改善箇所説明図

不具合の内容

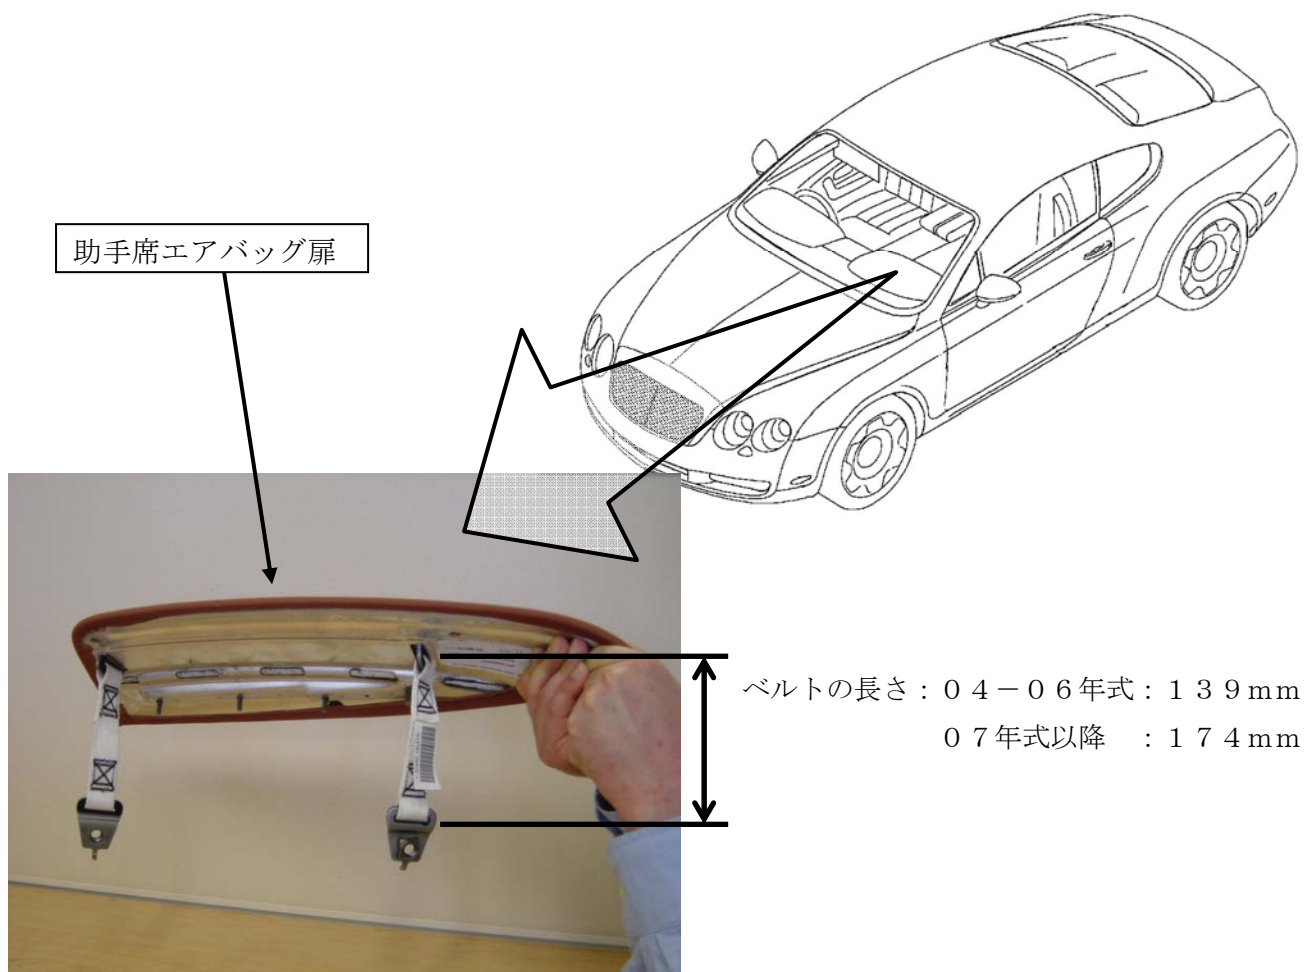
エアバック装置において、助手席エアバッグの扉に誤った補修部品が供給されたため、展開時にエアバッグの性能が低下する恐れがある。

全車両、助手席エアバッグの扉を正規品と交換する。

スペアタイヤハウジングの左後縁に赤色のスポットをペイントする。
